ANDERLECHT. Rue d'Aumale, 1A

PERMIS D'URBANISME: mettre en conformité une lucarne arrière, une terrasse et un auvent

Avis de la CRMS

État existant des façades à rue © Google
Streetview

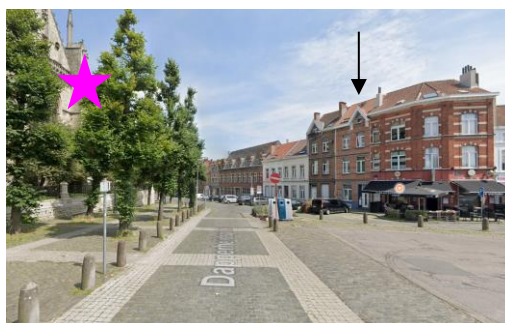
La CRMS émet un avis défavorable sur la régularisation des menuiseries et de la corniche en façade avant, qui ne valorisent pas les perspectives vers et depuis l'église classée.

Pour contribuer à la requalification du contexte de la collégiale et rétablir la symétrie des maisons jumelles (dont le bien concerné constitue la partie droite) il est recommandé de remplacer la porte actuelle par un modèle identique à celle du n° 3 mitoyen de gauche et d'en faire de même pour la corniche. La CRMS recommande aussi de remplacer les châssis en PVC par des châssis qualitatifs en bois, lorsque leur renouvellement s'imposera.
